第 170 回「柏崎刈羽原子力発電所の透明性を確保する地域の会」

2017年8月2日

委員ご質問への回答

■ 露頭番号53の位置

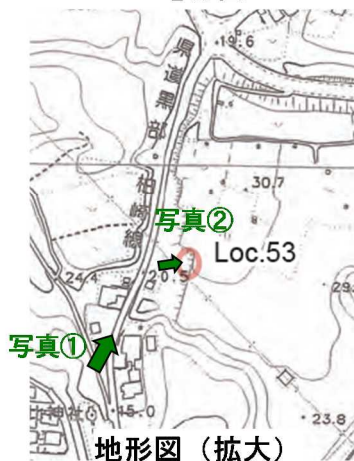
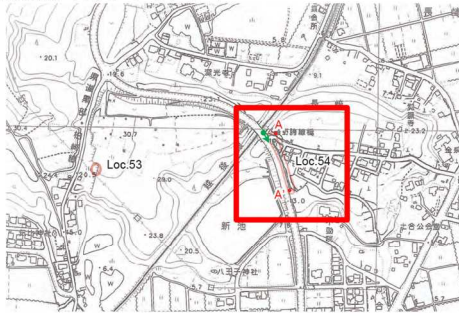
Q. 東京電力は、NG(中子軽石)火山灰が敷地周辺の4カ所で大湊砂層の上から確認されたとしていて、その後、敷地5km径の近傍でのボーリングでも確認されたとしていましたが最近になって「確認された露頭番号53は長崎(旧佐藤医院北)で54長崎(越後線東)でない」と訂正し、その後はNG(中子軽石)火山灰が露頭番号53長崎(旧佐藤医院北)で確認されるとして説明されているとお伺いしました。現場を見せていただきました。

柏崎刈羽原発の地元担当者の方には何度か間違いを修正するようお話ししたのですが、制員会に提出した書類は訂正したのでしょうか？

- 平成 25 年 9 月 27 日の新規制基準適合性審査の申請においては、岸ほか（1996）の記載に基づき、露頭番号 54 で中子軽石（NG）が確認されたものと記載していました。
- その後の審査の過程において、露頭番号 53、54 の位置、標高等を再確認していたところ、露頭状況に疑義が生じたことから、著者に確認しました。その結果、論文に示される柱状図が、露頭番号 53 と 54 とで逆になっていたことが確認されました（下図参照）。このため、それ以降は露頭番号 53 で中子軽石（NG）が確認されたとの正しい状況を資料に反映しております。
- その際、当社の調査において、露頭番号 53 で中子軽石（NG）の根拠となるカミングトン閃石を確認しています。

なお、平成27年6月19日 第241回審査会合 資料2-1のP19の地質図については、現在はこれまでに得られた知見を総括し、誤記の修正を含めて、平成28年9月30日 第404回審査会合 資料4-2-1のP92に示す地質図（下図）に修正させて頂いております。

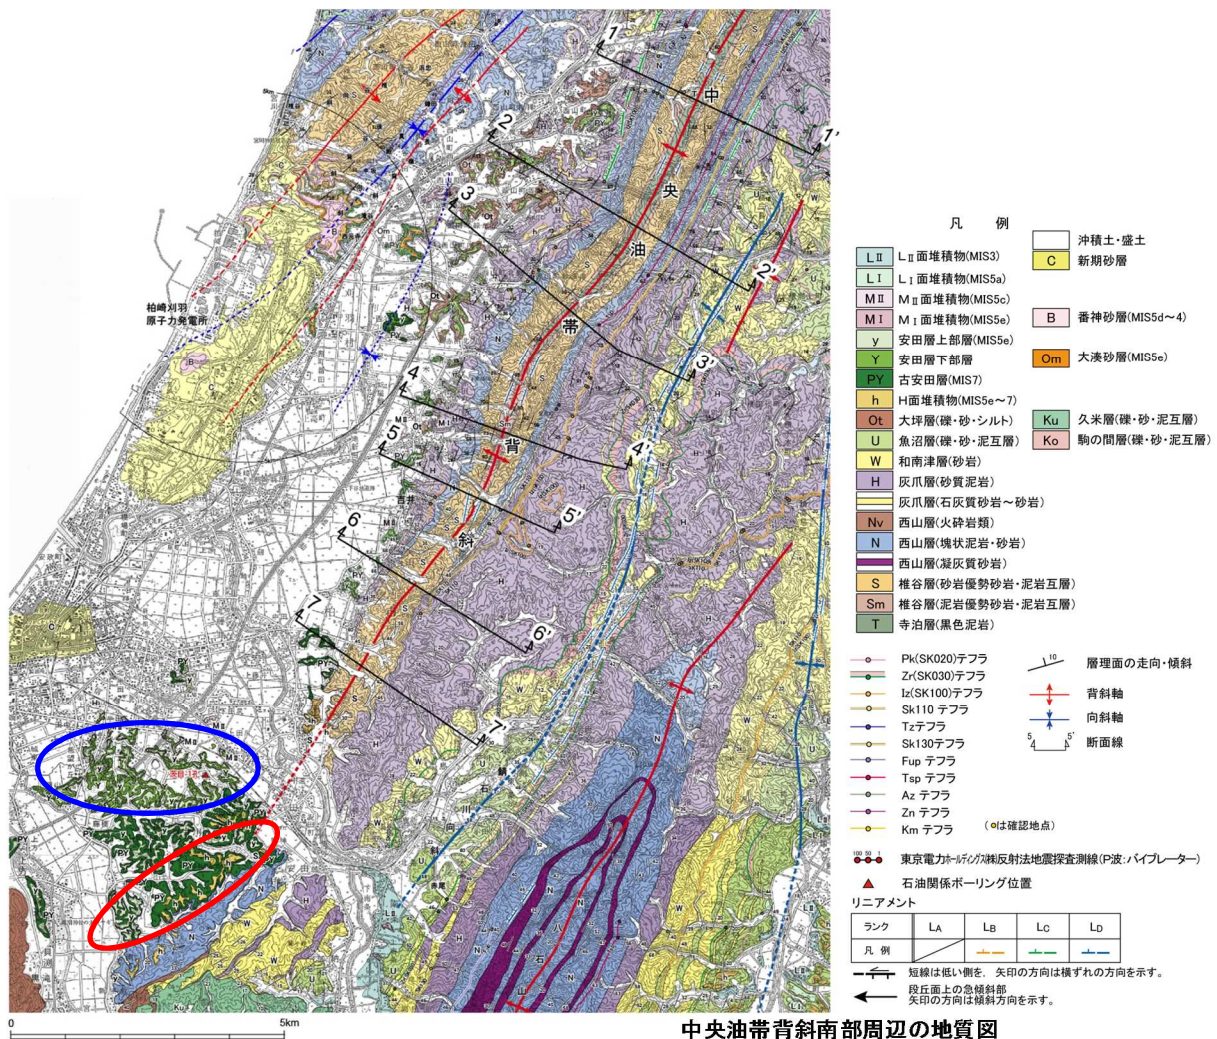
③ 柏崎平野南部横山から安田付近の地質を「青海川層」を否定して「H面堆積物」として理由を説明してください。

A. 資料作成等時は青海川層とH面堆積物は同時代の堆積物と考えており、青海川層を否定しているものではありません。

【修正点】赤丸部分：高位段丘堆積物を高位段丘堆積物と古安田層に区分

青丸部分：古安田層を安田層下部層に修正

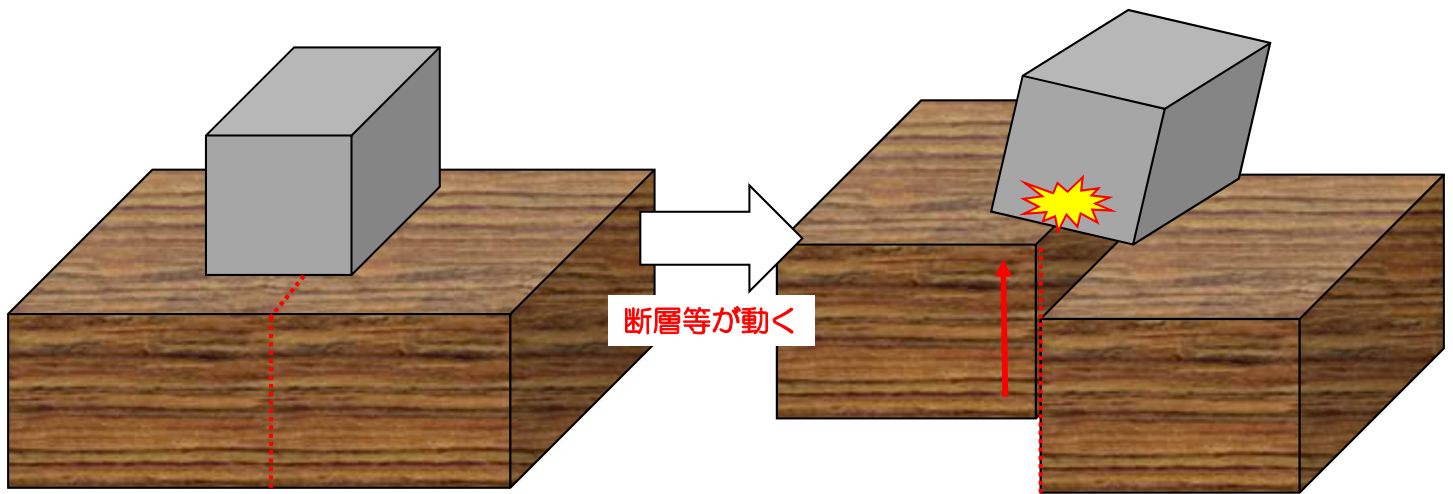
質問3. 2015、6、19 第241回審査会合 資料2-1のP19の柏崎平野南部横山から安田付近にかけての中位段丘地質図にY安田層、PY古安田層と示されていますが、丘陵の周辺がPY古安田層、丘陵の中心部がY安田層となっています。1996年の岸、宮脇論文「新潟県柏崎平野における上部更新統の層序と古環境の復元」では横山から藤橋にかけて柱状図では、安田層上部層と安田層下部層と分けて、Loc4で初めて標高18m下に青海川層を認め、その上に安田層上部層がかぶっています。ここでは下部層がありません。(図2と図3)

- ① 第241回審査会合 資料2-1のP19の地質図は、1996年の岸、宮脇論文を否定していません。誰の論文をもとにしたのですか。

- ・ 岸ほか(1996)のLoc.4で青海川層とされていた地層はMIS7の堆積物と考えられており、当社の評価も、地層の名称は古安田層と異なるものの、同時期の堆積物と考えており、岸ほか(1996)の地質層序の考え方を否定しているものではなく、その後の新たな知見を含めて評価したものです。
- ・ 具体的には、敷地北側及び横山地点等において、岸ほか(1996)以降も実施している当社のボーリング調査等の結果、岸ほか(1996)で安田層下部層とされていた地層を安田層下部層と古安田層に区分しました。また、古安田層中に阿多鳥浜テフラ(約24万年前)や加久藤テフラ(約33~34万年前)が挟在することから、MIS10~MIS7とMIS6の境界までの時代に堆積したものとして評価しています。
